Werk sessie Verkeersindeling

woensdag 14 november, aanwezig: Rob Stuip, Fietserbond; Albert Korper en Jack Groesbeek, Platform Leefbare Kust; Peter Tromp, Ondernemersvereniging Zandvoort; Niels Priester, Mango's; Ragnhild Hildeman, stedenbouwkundige gemeente; Wijnand Bouw en Chris Jansen, B&S; Minouche Besters en Renee Rooijmans, Stipo.

1. Huidige Situatie (1 ster)

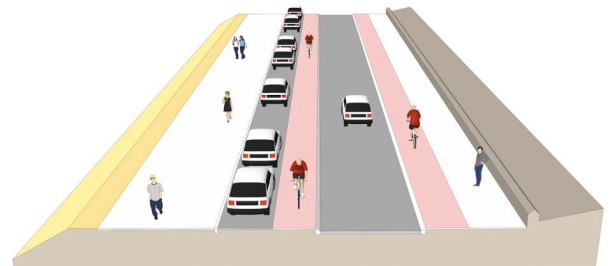
- Niet helder waar de fiets rijdt
- Onveilig voor fietsers en voetgangers
- Eénrichting fiets is raar
- Hekwerken en betonbanden nodigen uit tot fietsparkeren
- Onveilige oversteken
- Te weinig fiets en brommerparkeren
- Geen waterpunt als service voor wielrenners die uit de duinen komen
- Saai, veel blik, sleets. Nodigt niet uit tot flaneren
- Auto's ontnemt uitzicht
- Rijrichting faciliteert parkeren op boulevard boven Parkeren Zuid
- +Super de luxe parkeren
- +Fijne breedte voor wandelen

3. Fietsstraat (2 tot 4 sterren)

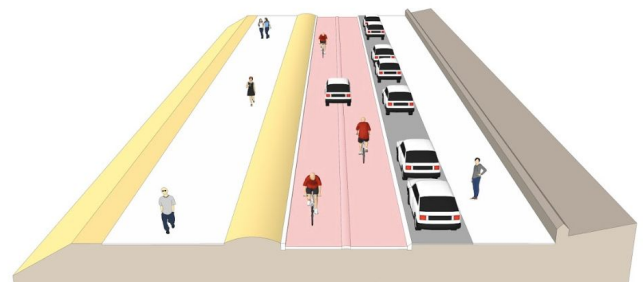
- +Logische indeling, veilige scheiding fietsen en voetgangers
- +Oversteekmogelijkheid is in orde
- Denk ook aan gebruik van natuurlijke materialen, dat vertraagt ook (Schelpenzand)
- Let op doorsteekjes: oversteken
- +Intieme sfeer, tussen de duinen, minder verhard
- +auto te gast
- Idee: beiden zijden bankjes in duinlandschap
- Kijk goed naar breedtes stoepen. Is zoveel nodig?
- En let op de uitritten van bewoners, hoe blijven die vrij?

4. A niveau (2 sterren en een beetje)

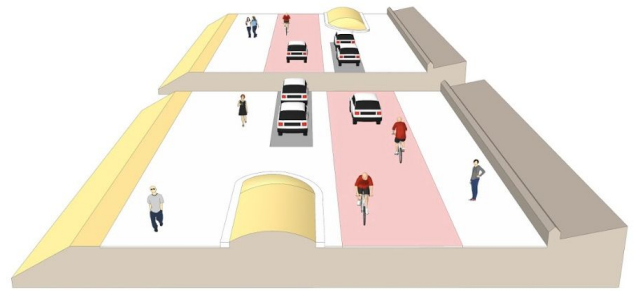
Verschil van mening tussen de twee groepen:

Groep A: -Meer zwerven van onderling verkeer, +slinger in de weg is positief

Groep B: -rommelig, onveilig, smalle fietszone nodig, fietsers zullen auto's en vrachtwagen afsnijden

+/-Voelt meer als plein dan straat

-Te veel parkeren weg (onrealistisch?)

5. Kiss and Ride (3,5 ster)

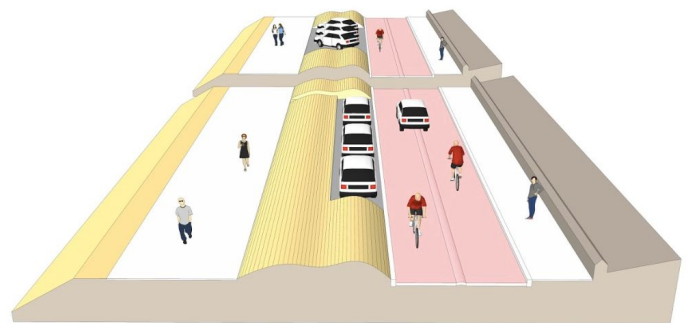
+Rustig beeld

+Meer duingevoel

-Schuin parkeren = logischer, maar gevaarlijker, niet doen. Achteruit steken met fietser uit verkeerde richting.

-Parkeren links klopt niet met tegemoetkomende fietser

-richting met strandopgangen is lastig
